**Á CONSELLERÍA DE ECONOMÍA E INDUSTRIA  
DIRECTOR TERRITORIAL DE A CORUÑA. ISIDORO MARTÍNEZ ARCA**

**ASUNTO: Alegacións ao acordo do 2024-11-14 do Departamento Territorial da Consellería de Economía e Industria da Coruña polo que se somete a información pública o Proxecto Cobre San Rafael, nos concellos de Touro, O Pino e Arzúa (A Coruña) e Vila de Cruces (Pontevedra), promovido pola sociedade Cobre San Rafael SL.**

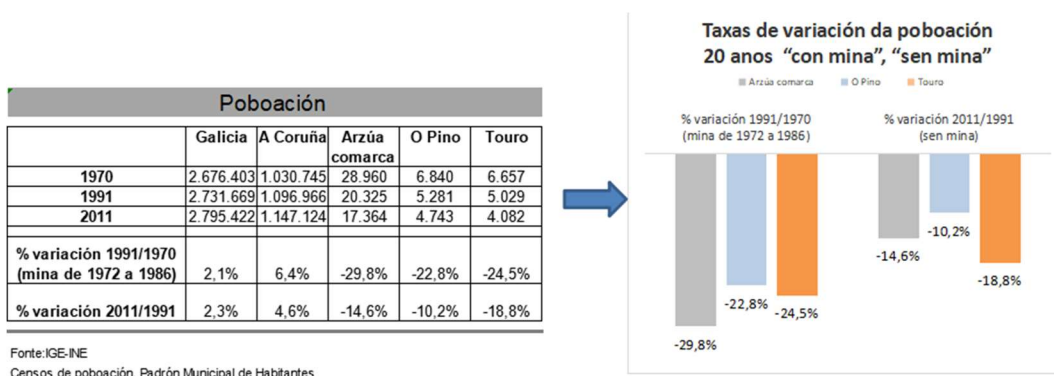
-**Implica un incremento do ruído** (perforación e voaduras, arranque e carga, movemento de maquinaria, labores de beneficio, tráfico...durante as 24 horas), que provocarán un empeoramento na calidade de vida da veciñanza e estrés para os animais das granxas.

Novamente chama a atención que este efecto sexa avaliado como “impacto significativo e moderado” dentro do estudo de integración paisaxística (EIIP\_BIS\_ESTUDIO DE IMPACTO E INTEGRACIÓN PAISAJÍSTICA)
